SERVICE INFO – INA 0188

Sträckarenhet 533 0075 30

Se upp med skruvlängden

Bild: Vänster nytt utförande/höger gammalt utförande

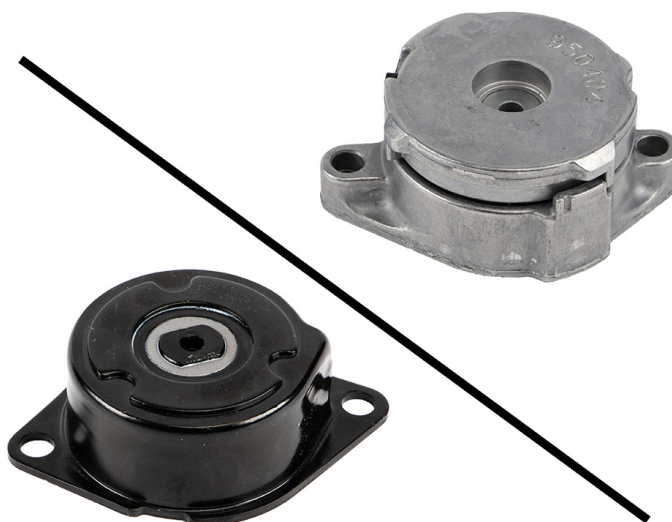
Inom ramen för fortlöpande utveckling av våra produkter, har spännaren 533 0075 30 ändrats. Därvid används kortare skruvar vid monteringen av det nya utförandet. Skruv M8x35 ändras till M8x22.

Serviceinformationen visar på de optiska skillnaderna mellan det aktuella utförandet (bild vänster) och det nya utförandet (bild höger).

Hos den nya spännarmen 533 0075 30 får endast skruvar med dimensionen M8x22 användas för en korrekt reparation!
